Propeller
McCauley-1

1/72 UTBYTTING AV PROPELLERNAV PÅ CESSNA 206-MODELLER

11/72 UTSKIFTING AV FESTESKRUER FOR OMSTILLINGSSYLINDER PÅ MCCAULEY PROPELLERE

CYLINDER ATTACHMENTS

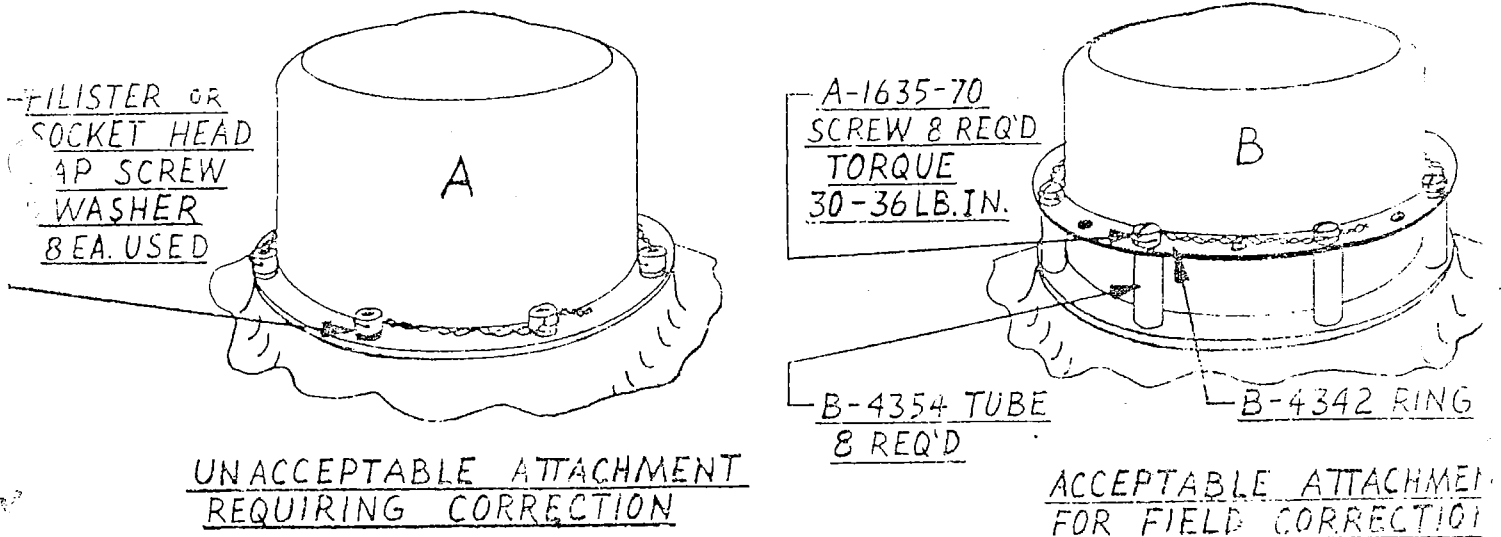
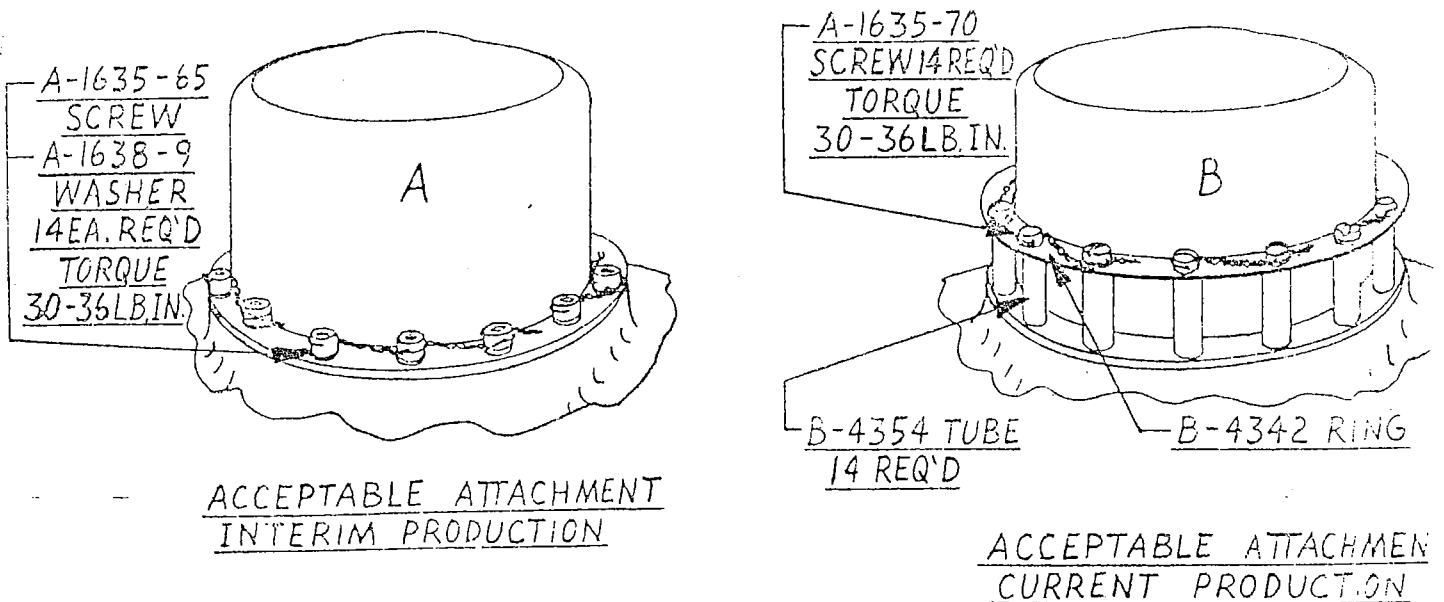
Merk! Alle propellere der omstillingssylinderen er festet med 8 eller 14 bolter med rør og ring som vist i fig. I-B og II-B, eller med 14 korte bolter, som vist i fig. II-A, berøres ikke av denne LDP.

Berørte propellere skal derfor modifiseres ifølge McCauley Service Bulletin No. 92. Dette går i korthet ut på å erstatte de nåværende 8 korte bolter med 8 lange bolter og distanserør pluss ring som vist i fig. I-B. Derved oppnås et mer fleksibelt feste med mindre fare for spenningskonsentrasjoner.

Nødvendige deler for en propell unntatt låsetråd, leveres samlet fra McCauley under P/N PL-4388 som inneholder 8 A-1635-70 bolter, 8 B-4354 rør og en B-4342 ring. Forandringen kan foretas med propellen på plass av autorisert flymekaniker, og det er heller ikke nødvendig å løsne sylinderen fra navet. De nye boltene skal ha tiltrekkingsmoment på 30 til 36 pund-tommer, og skal låses to og to sammen med korrosjonsbestandig låsetråd, dimensjon 0.032".
